# CHANGELOG

## Atualização de firmware - CIE – [07/01/2025] - Versão 5.1.1

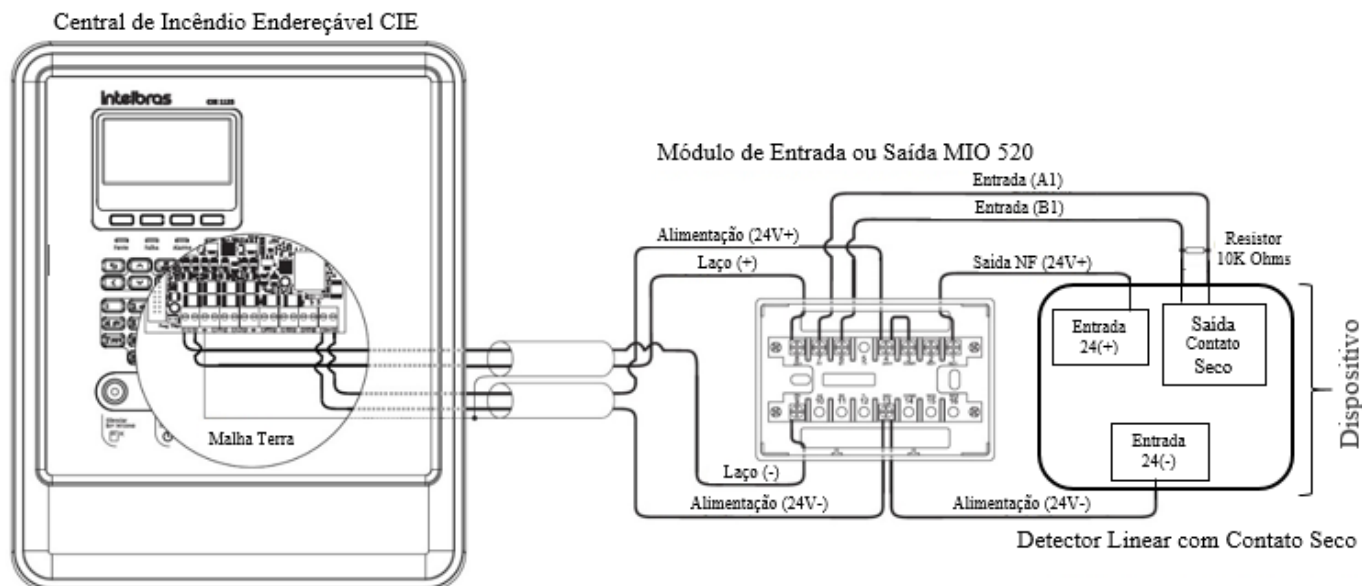
- » Atualização de firmware do produto para a versão 2.0.6, para melhoria na sinalização quando a central estiver com carga baixa, facilitando ao usuário na identificação e verificação.
- » Melhoria na configuração do MIO 520 como "Entrada com Controle de Alimentação" (módulo de zona). Alterando forma de ligação, conforme esquema abaixo.

### Módulo de Entrada com Controle de Alimentação

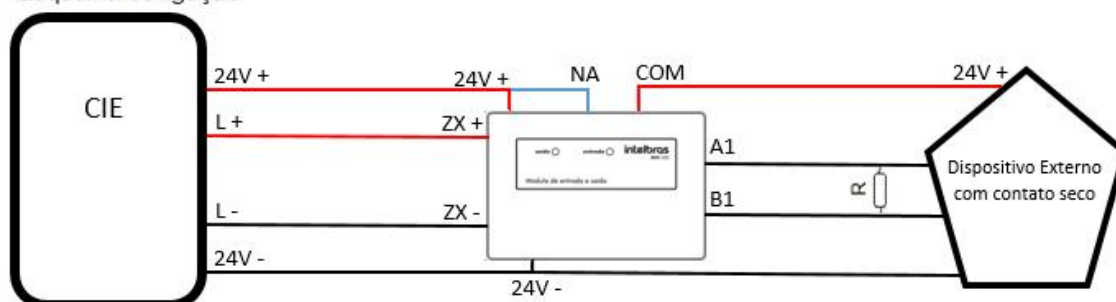
- » Melhoria na comunicação da Central com Repetidoras. Assim, evitando informação de falha de comunicação com as Repetidoras se elas não estiverem instaladas.
- » Permite a utilização de dispositivos não endereçáveis que utilizam um contato seco para informar quando estão ativados. Utilizando o Programador CIE 2.0.4 configurando com o subtipo "Entrada com Controle de Alimentação" do Módulo de Entrada e Saída (MIO 520). Quando algum destes dispositivos for acionado, através do contato seco, o MIO envia esta informação para a central, colocando a central em modo de

alarme e ativando as saídas correspondentes. Ao reiniciar a central, o contato NA é aberto, resetando todos os dispositivos não endereçáveis que estão conectados ao MIO.
